CEI
IEC
61016

AMENDEMENT 1
AMENDMENT 1

**Helical-scan digital component video cassette
recording system using 19 mm magnetic tape
(format D-1)**

Figure 10 – Top and side view of cassette S

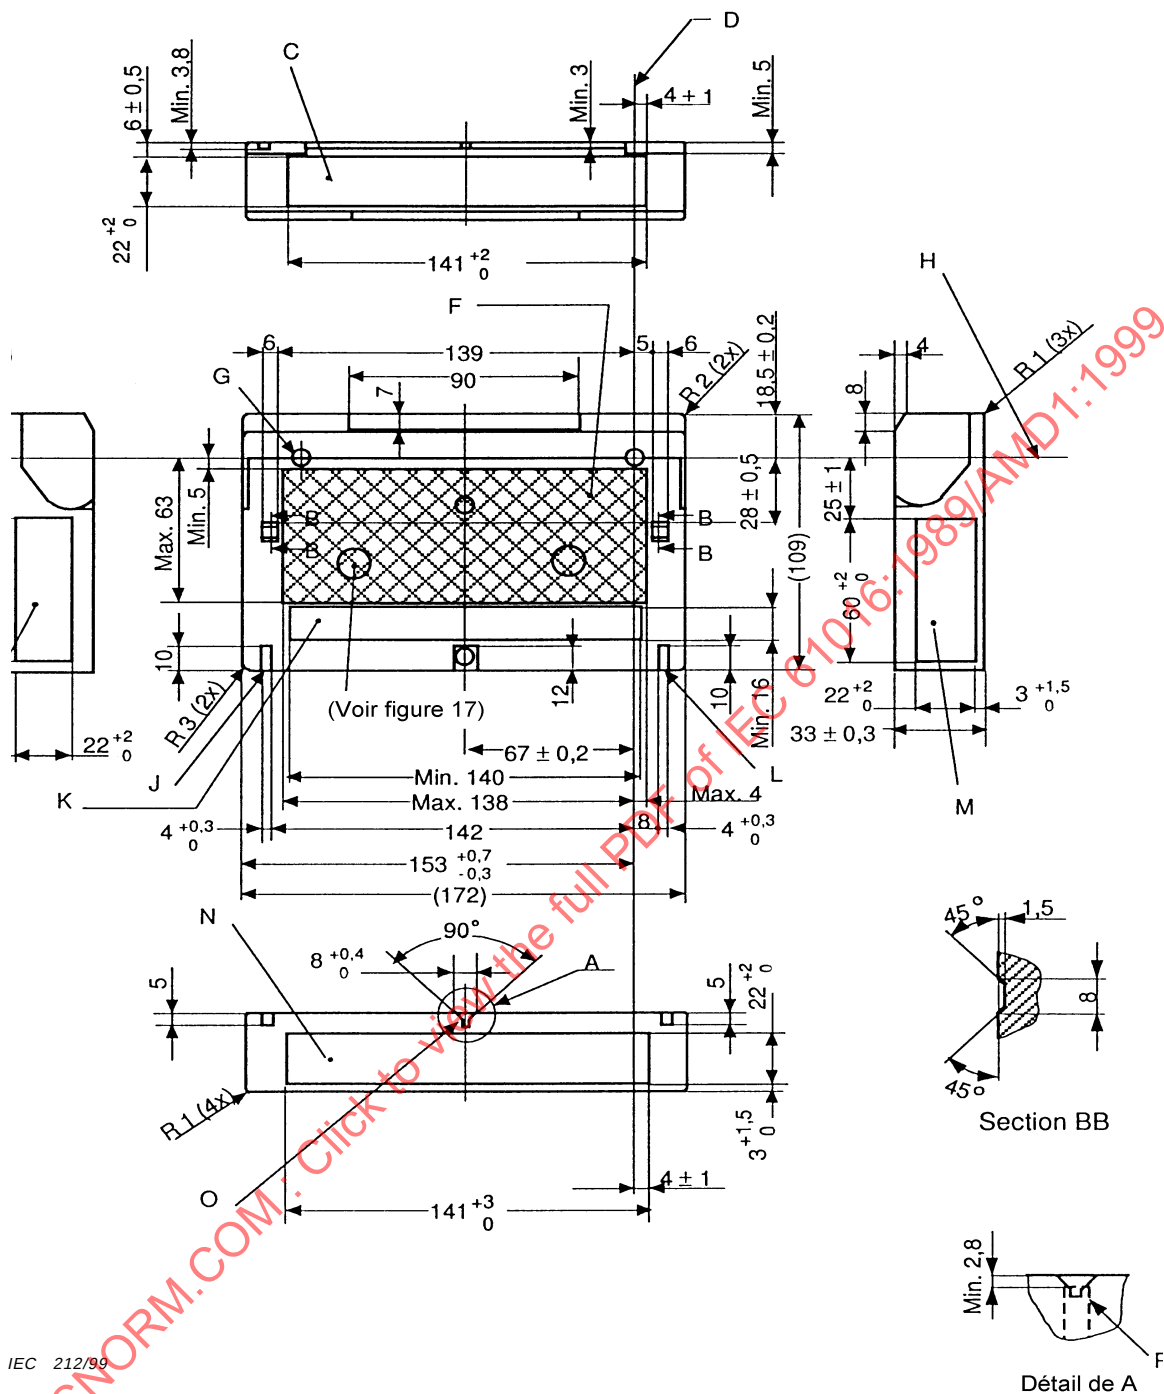
Figures 10, 11, 12, 16, 17, 22 and 23

Replace the existing figures by the following new figures:

Figure 22 – Space for tape-loading mechanism

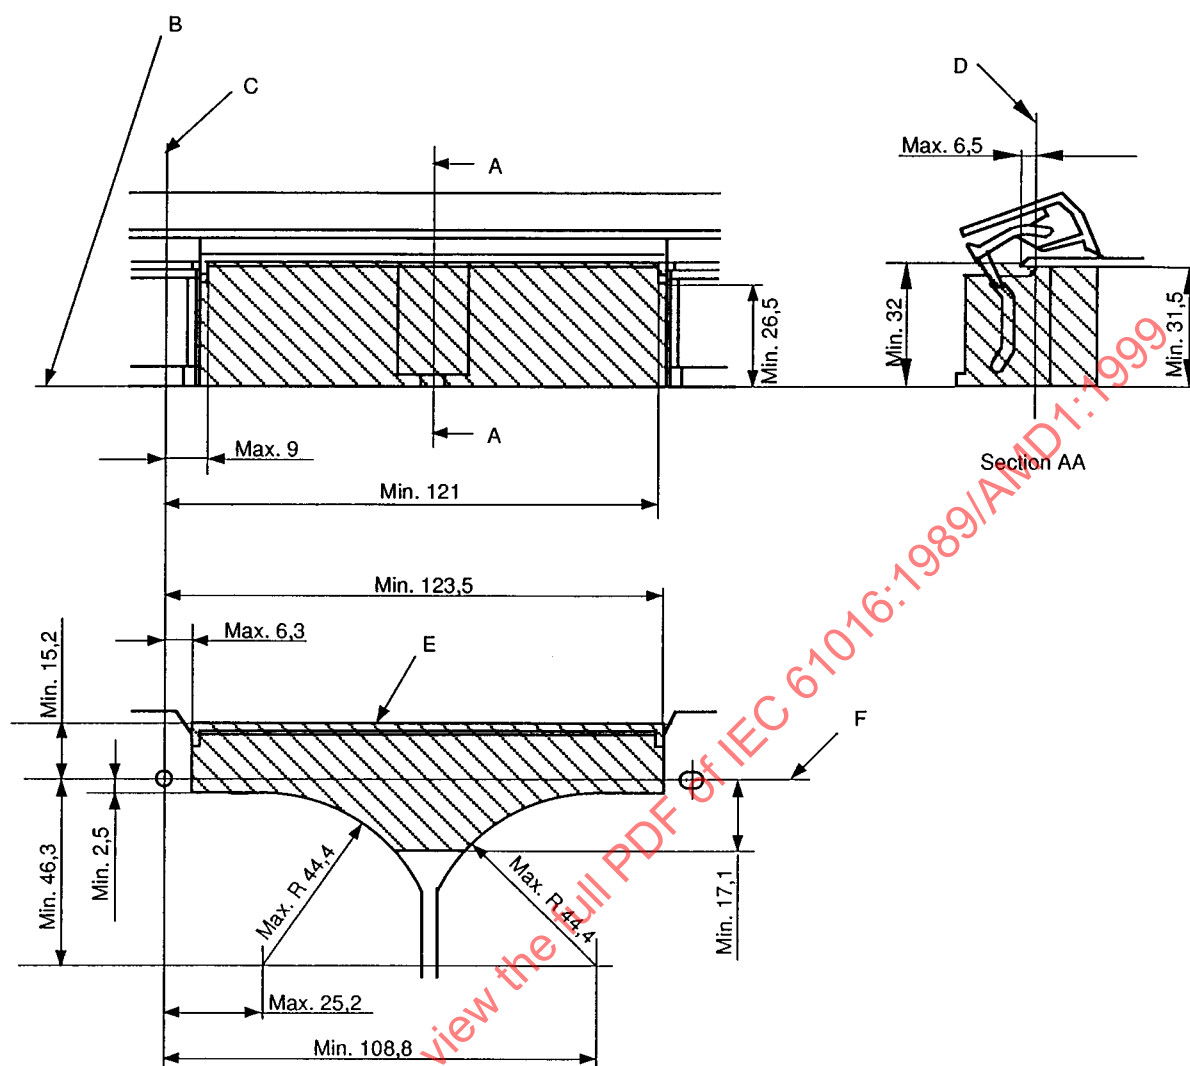
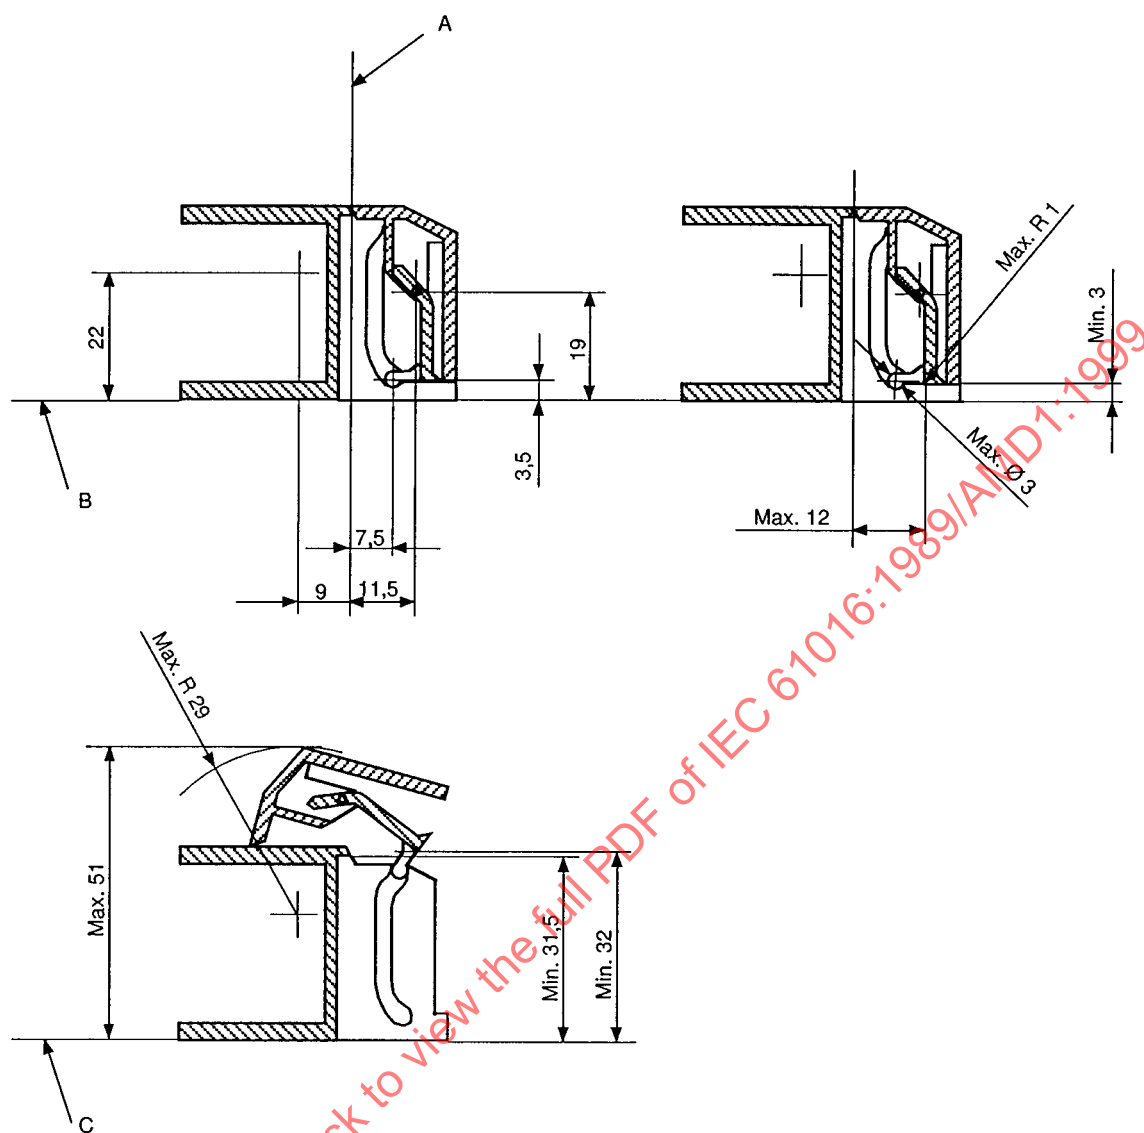
4.11 Space available for tape-loading mechanism

The shaded area of figure 22, intended for manufacturers of VTRs, is the area available for loading (threading) of tape. It should be noted that the dimensions defining this space are not the cassette dimensions, but are provided to show an interference-free space.

Figures 13, 14 and 15

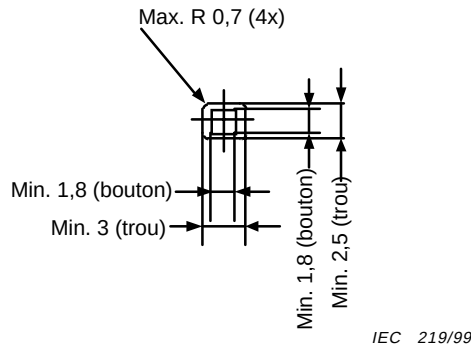
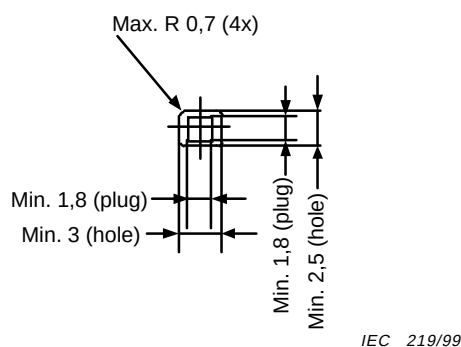
Replace the drawing of the coding hole in "Details of A" by the following new drawing:

Figure 25 – Location of cue audio/time code and control track records

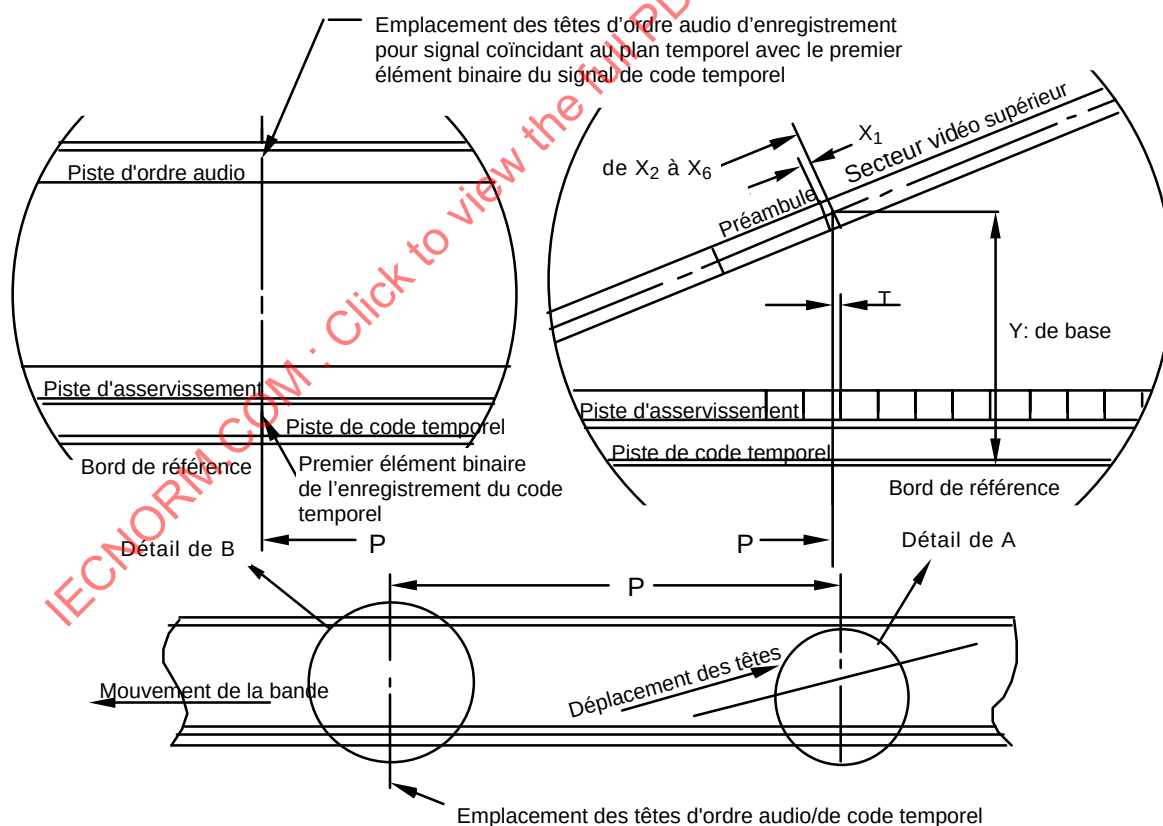
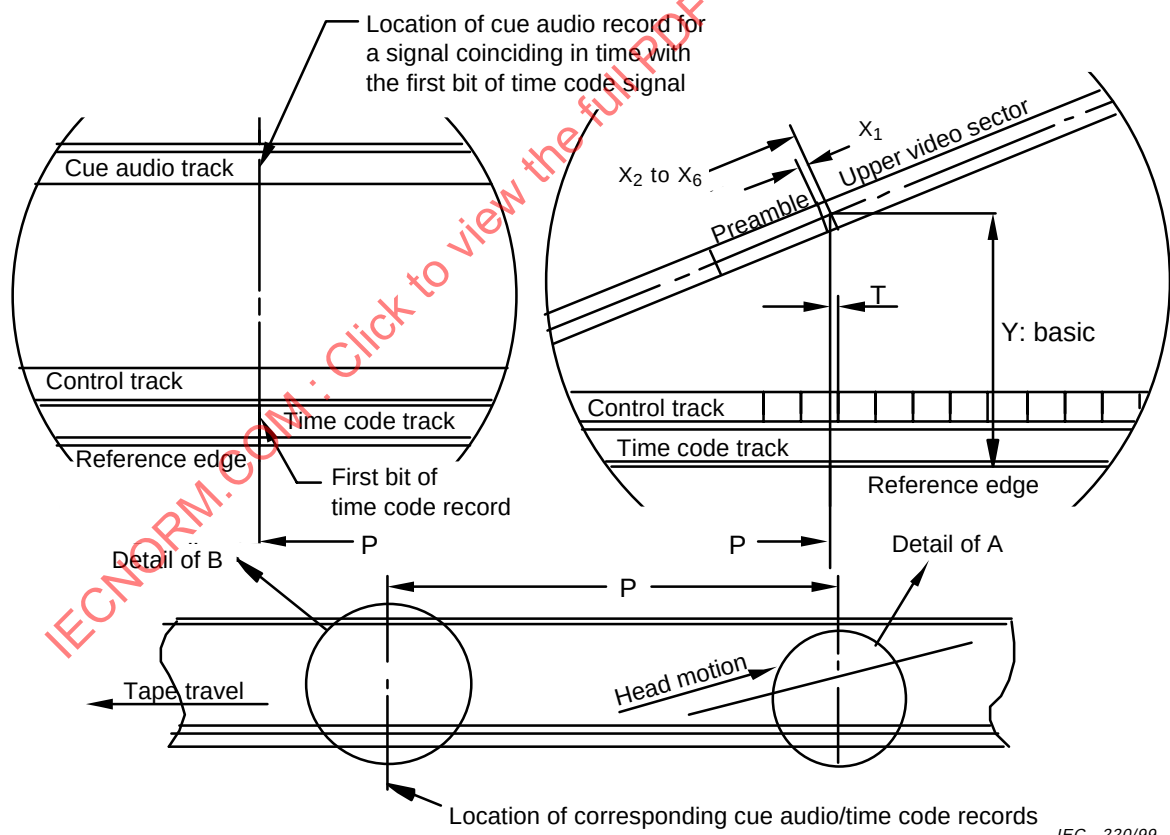
Replace the existing figure by the following new figure:

Figure 36 – Audio channel usage code

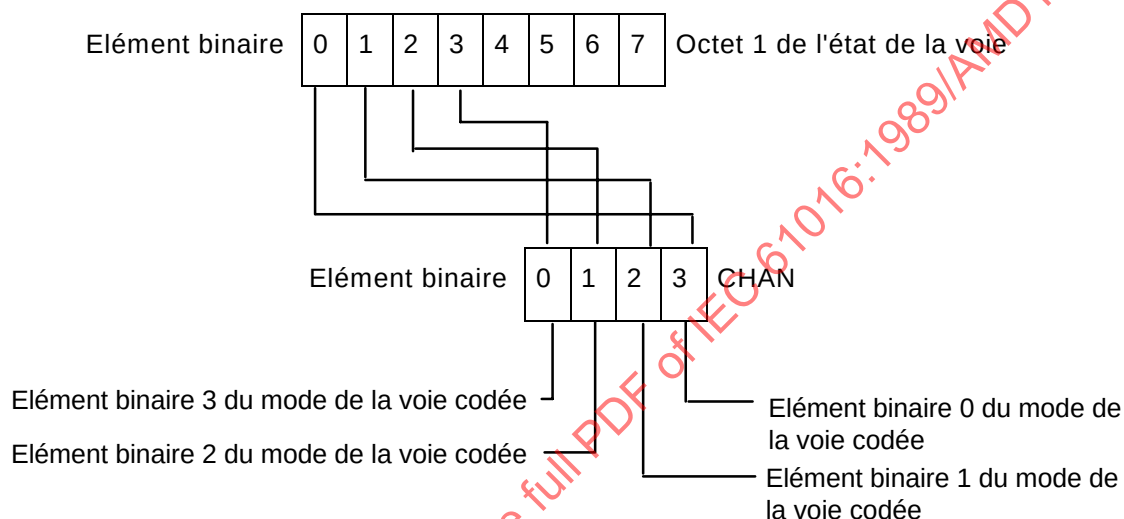
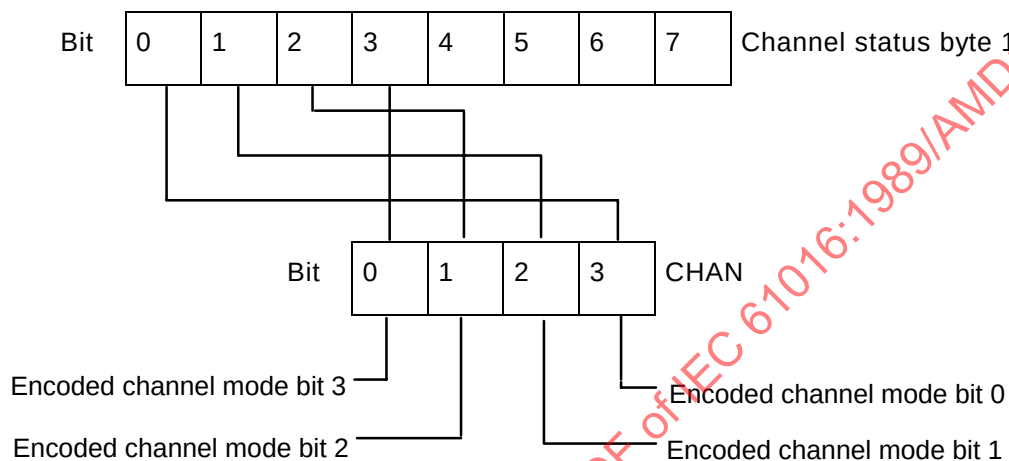
Replace the whole of the existing subclause, including figure 36 and table 18, by the following:

Specifies how the two channels of the digital audio interface are used. CHAN is derived directly from byte 1 of the channel status information of the digital audio interface (see IEC 60958).

CHAN is inserted in bits 4-7 of the byte (1.57) of both audio product blocks.
